DETERMINAZIONE DEL DIRIGENTE SERVIZIO VIA/VINCA 11 aprile 2025, n. 148

[ID VIP 13191] - Parco fotovoltaico, di potenza pari a 54,37 MW e delle relative opere di connessione alla RTN, da realizzarsi nel Comune di Candela, in località "Serra Giardino" (FG).

Proponente: Q-ENERGY RENEWABLES 2 S.R.L.

SCHEDA ISTRUTTORIA VALUTAZIONE DI IMPATTO AMBIENTALE

Figura 04: Layout di impianto su ortofoto con indicazione del buffer 500 m relativo agli impianti industriali/stabilimenti

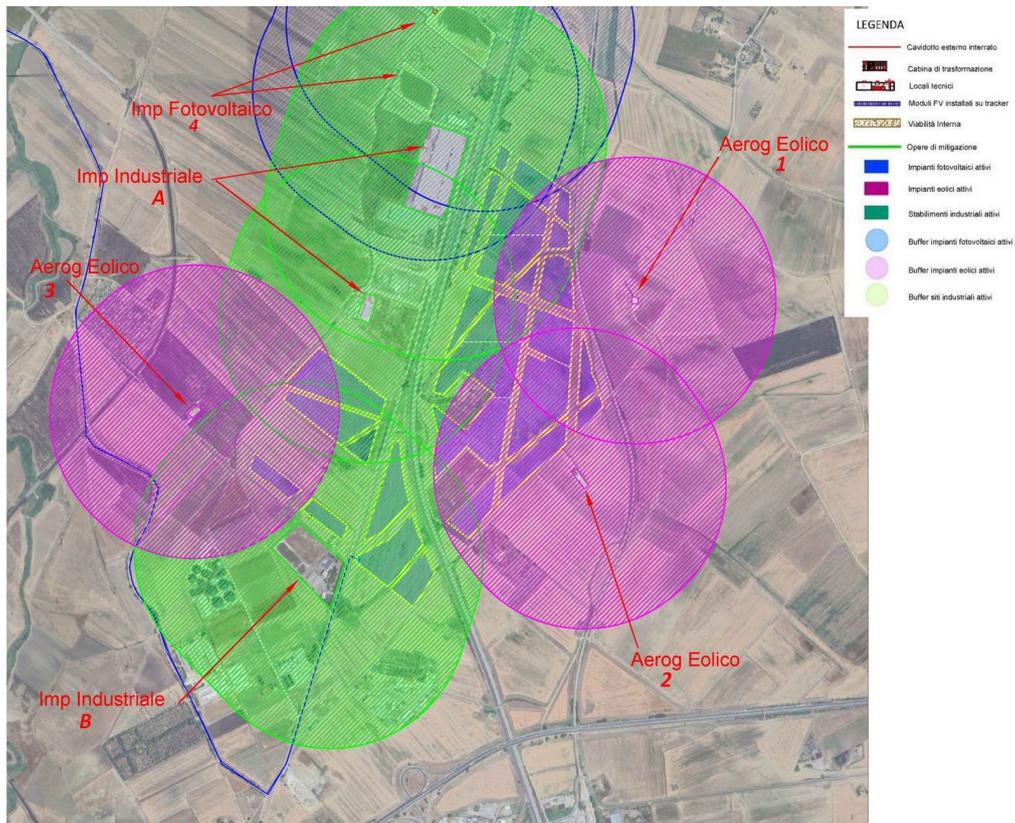
- degli aerogeneratori di un impianto di generazione da fonte eolica indicati in Fig.04 con i numeri 1-2-3;
- due impianti di tipo fotovoltaico indicati in Fig.04 con il numero 4.
- degli impianti industriali/stabilimenti indicati con le lettere A e B della Fig.04. Gli stabilimenti di cui alla lettera A rientrano nell'area industriale I del PdF.

Considerando un buffer di 500 m si evince che l'area dell'impianto in progetto è racchiusa nel buffer.

Tali aree risultano quindi idonee ai **senso del Dlgs 199/2021 art. 20 comma 8 punto c ter punto 2)**

Figura 06: Area del caviddotto e SSE su cartografia PPTR con segnalazione di tutti i vincoli

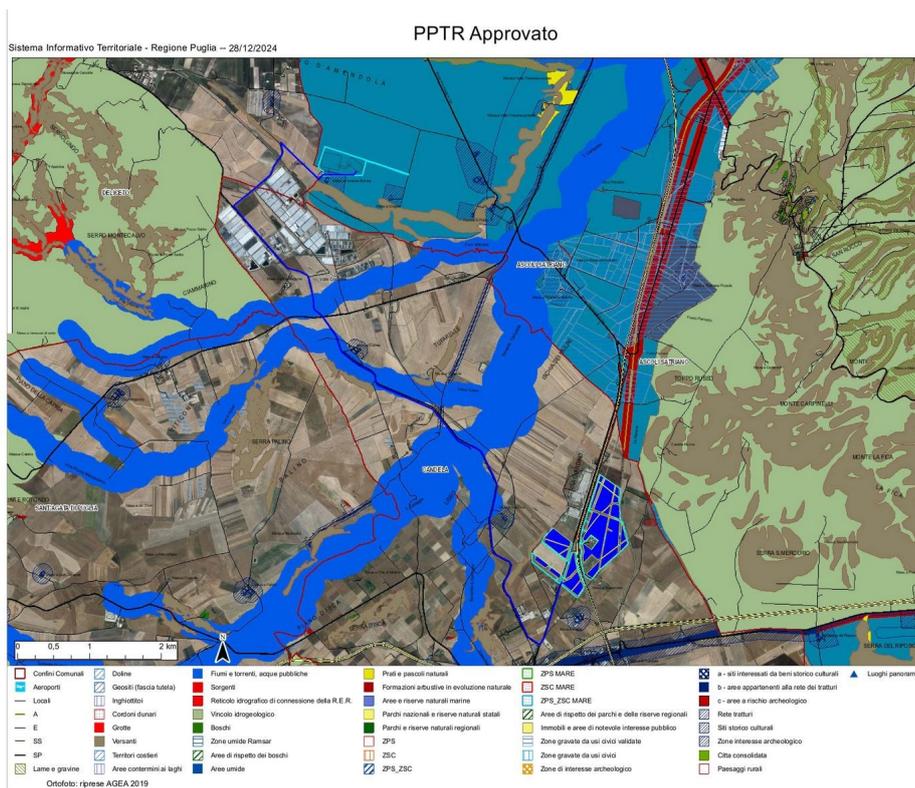
Il cavidotto in MT invece intersecherà i seguenti vincoli:

Per quanto riguarda la stazione utente le opere sono tutte esterne alle aree vincolate e ricadono solo nel vincolo Componenti dei valori percettivi – Coni visuali.

Figura 08: Area dell'impianto Fotovoltaico su cartografia PAI

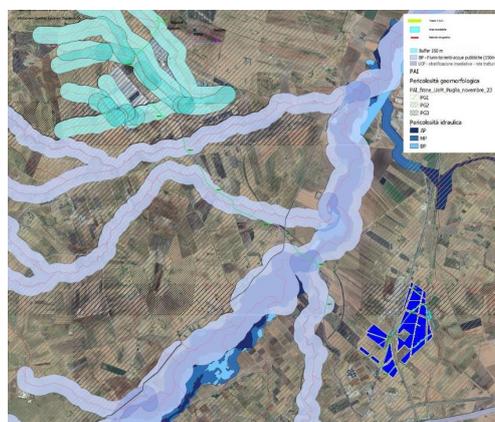
Dalla consultazione della cartografia del PAI (Fig.08) risulta che le aree dell'impianto fotovoltaico in progetto, parte del cavidotto interrato e la stazione elettrica di trasformazione ricadono in un'area classificata dal PAI a **pericolosità geomorfologica media e moderata (PG1)**. Inoltre il cavidotto intersecherà aree a pericolosità idraulica AP, MP, BP. Le interferenze con il reticolo idrografico, in accordo con le prescrizioni di cui all'Art.46 delle NTA del PPTR, saranno risolte con tecniche innovative TOC (Trivellazione Orizzontale Controllata) ad una profondità tale da non alterare in alcun modo il Bene stesso.

Figura 13: lay out dell'impianto e indicazione della fascia di mitigazione con ulivi

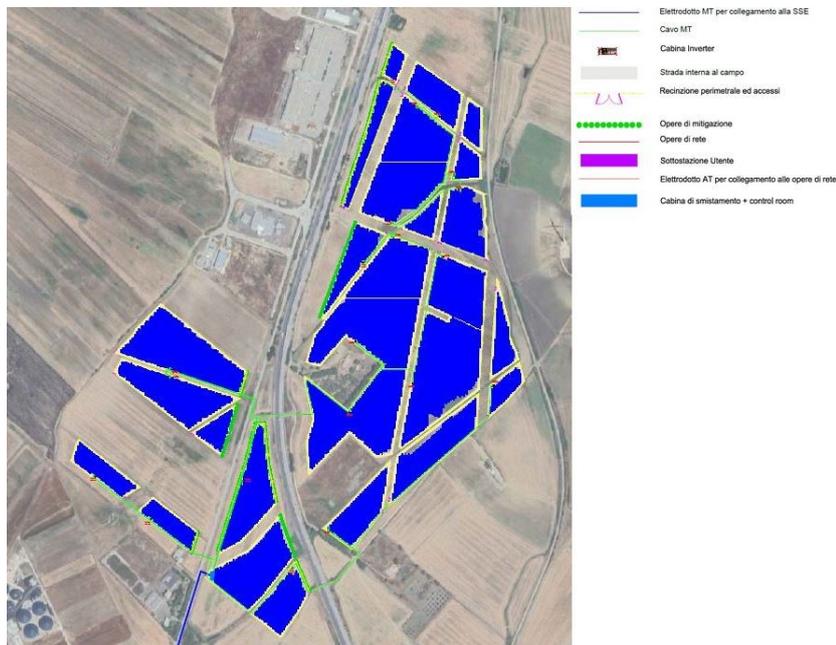
Si osserva che dagli elaborati progettuali risulta evidente che la realizzazione della fascia di mitigazione riguarderà solo alcuni campi in progetto ed in particolare i tratti prospicienti la SP99 e la SS655, così come si evince dalla Fig.13.

Nel progetto sono state prese misure di mitigazione al fine di minimizzare le interferenze ambientali e paesaggistiche: saranno realizzate delle fasce di mitigazione con gli ulivi espantati nelle particelle interessate dall'impianto. Tali fasce di mitigazione però riguardano solo alcune porzioni di recinzione ovvero quelle prospicienti la SP99 e la SS655.
